Rapport synthèse de la consultation

Plan préliminaire projet permanent des Terrasses Roy | 2019

Centre d'écologie
urbaine de Montréal

15 juillet 2019

Plan de drainage et gestion de l'eau pluviale

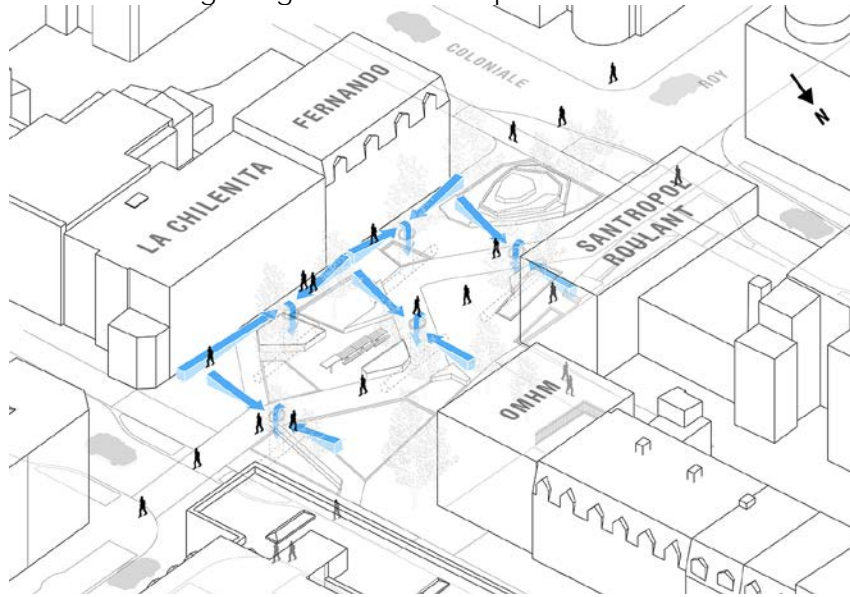
Gestion et entretien du site	<ul style="list-style-type: none"> • Poubelles et récupération • Puisards et gestion de l'eau sur le site par le verdissement 	<ul style="list-style-type: none"> • Dommage que ce ne soit pas déneigé au centre • Le bac à sable pose des enjeux d'entretien • Responsabilité de l'entretien n'est pas claire • Rien pour les mégots 	<ul style="list-style-type: none"> • Absolument intégrer recyclage avec poubelle • Compost rotatif sur le site avec un contrôle avec un organisme local + signalisation compost fermé durant la nuit • Utiliser le jus de betterave pour le déneigement au centre de l'îlot • Ajouter des récupérateurs de mégots ou interdire de fumer sur le site • ne pas permettre le flânage pendant la nuit, comme dans les parcs
Éléments clés	<ul style="list-style-type: none"> • Végétalisation • Sécurisation • Entretien • Mobilier et activités pour tous (famille, personnes célibataires, âgées, etc.) • Ajout de places pour s'asseoir 	<ul style="list-style-type: none"> • Encore trop de béton et de sable. Pas de sable! • Conflits entre aire de jeux et cyclistes et dans les interactions piétons/vélo/voitures circulation • Sécurité, bruit, propreté • N'intègre pas les espaces verts existants (ex.: ruelle et ancien parc) • Crainte d'être plus dérangés avec l'augmentation de l'utilisation du site 	<ul style="list-style-type: none"> • Une plus grande table et d'autres petites tables • Amélioration de l'accessibilité universelle (déneigement) • Historique du quartier dans le design (ex.: mobilier) • Réguler l'utilisation de l'espace la nuit (interdiction de fumer la nuit, brigadière pour assurer comportements, fermeture de l'espace la nuit comme les parcs) • Éclairage pour naviguer (et au sol) et pour sécuriser, mais sans déranger les voisins • Déminéraliser les espaces en dehors du sentier central

Pour lutter contre les îlots de chaleur et permettre la gestion de l'eau sur le site, le CEUM recommande de déminéraliser au maximum le site hors des espaces de déplacement en utilisant par exemple des couvres sols.
